CONCEPTO TECNICO No. CT- de 2004

**Revisión de Estudio Particular de Respuesta Local
de Amplificación de Ondas Sísmicas
Artículo 7 - Decreto 074 de 2001**

ENTIDAD SOLICITANTE:	Alfonso Uribe Sardiña Alfonso Uribe S. & Cía. Ltda.
LOCALIDAD:	Usaquén
BARRIO:	Santa Bárbara Oriental
PROYECTO:	EDIFICIO – AVENIDA 9 CON CALLE 125
Dirección:	Avenida 9 con Calle 125 Esquina Suroriental
UPZ:	Usaquén 14
TIPO DE RIESGO:	Sísmico
EJECUTOR:	Alfonso Uribe S. & Cía. Ltda.
FECHA DE EMISION:	Diciembre 20 de de 2004

El presente concepto técnico corresponde a la **segunda revisión** realizada por la Sociedad Colombiana de Geotecnia del Estudio de Suelos y Análisis de Cimentaciones Edificio – Avenida 9 con Calle 125 Esquina Suroriental, que en el Capítulo 5 incluye la Caracterización Sísmica para efectos del Estudio Particular de Respuesta Local de Amplificación de Ondas Sísmicas, en cumplimiento a lo estipulado en el Decreto 074 de 2001.

Figura 1 Ubicación del Proyecto Edificio Avenida 9 con Calle 125

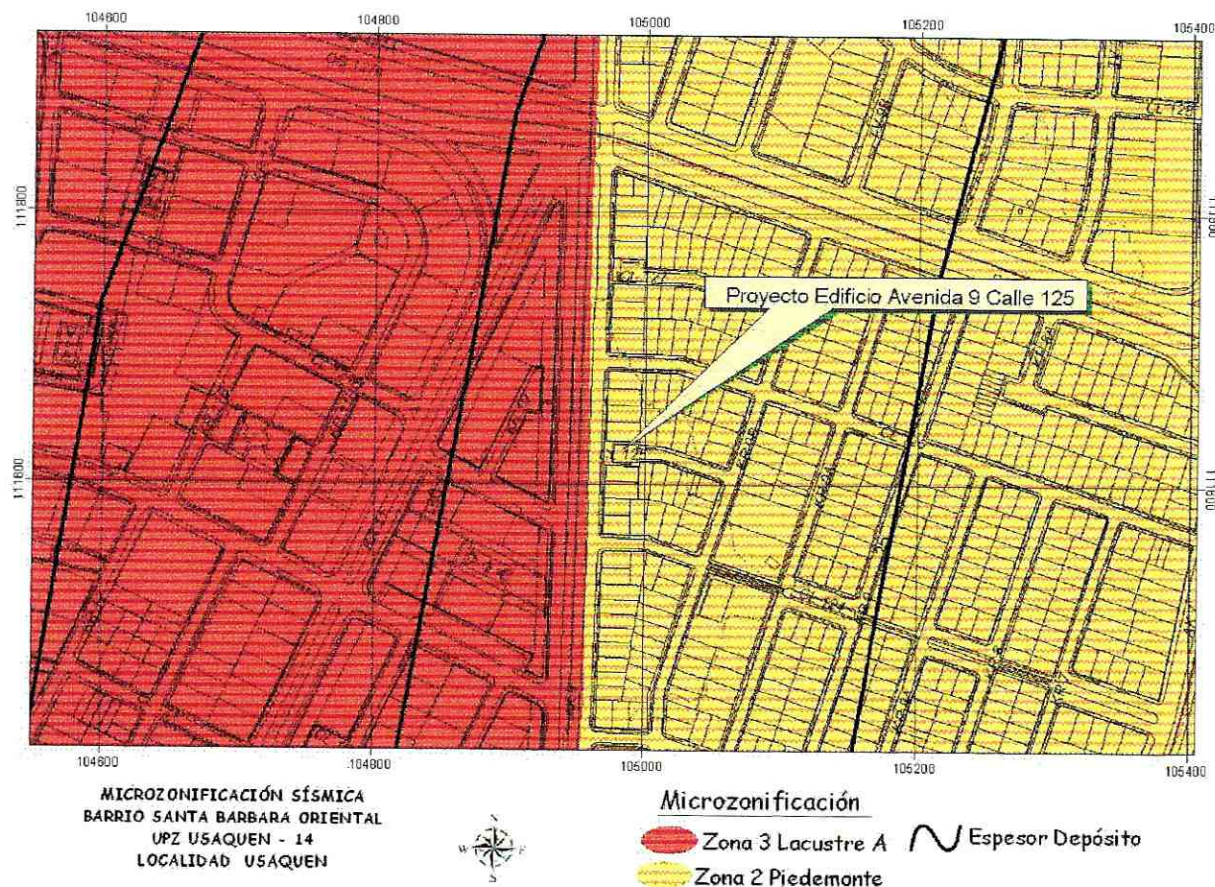
Sin embargo, de acuerdo con el Mapa de Microzonificación de Bogotá, el Proyecto se ubica efectivamente en la Zona 2, muy cerca del límite de la Zona 3, pero el mapa de espesores indica que una profundidad de sedimentos entre 25 y 50 m (Figura 1 del presente concepto). Es preciso aclarar esta inconsistencia.

El estudio aclara que el espesor del depósito es superior al planteado en el estudio de microzonificación sísmica, por lo cual optan por asumir un espesor de 60 metros.

El estudio cumple este requerimiento.

Figura 2. Espectros de Microzonificación y Espectro de Diseño Propuesto

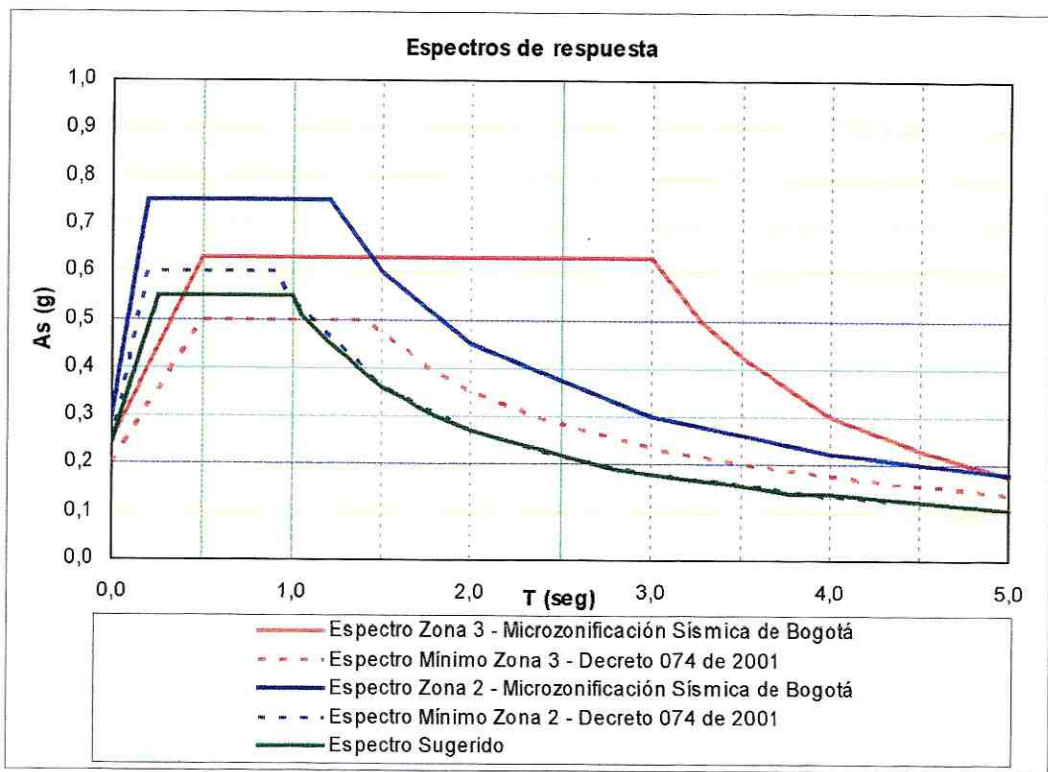
El espectro propuesto por el consultor no está acorde con el artículo 5 del decreto 074, según el cual "el espectro de diseño suavizado superficial **adoptado dependiendo de la zona en que se encuentre** no puede en ningún caso ser menor que el espectro mínimo de diseño ". Esto implica que el consultor debe adoptar el espectro mínimo de la zona 2. Por tanto es necesario corregir el espectro para periodos menores a un segundo (T<1 segundo)

Cumplimiento parcial de este requerimiento

Como resultado de la presente revisión, se concluye que el estudio de respuesta local de amplificación de ondas sísmicas del proyecto en referencia, es necesario ajustarlo al espectro de diseño al mínimo de la zona 2. Por tanto, es necesario realizar un pequeño ajuste para cumplir con los requerimientos mínimos consignados en el Decreto 074 de 2001.
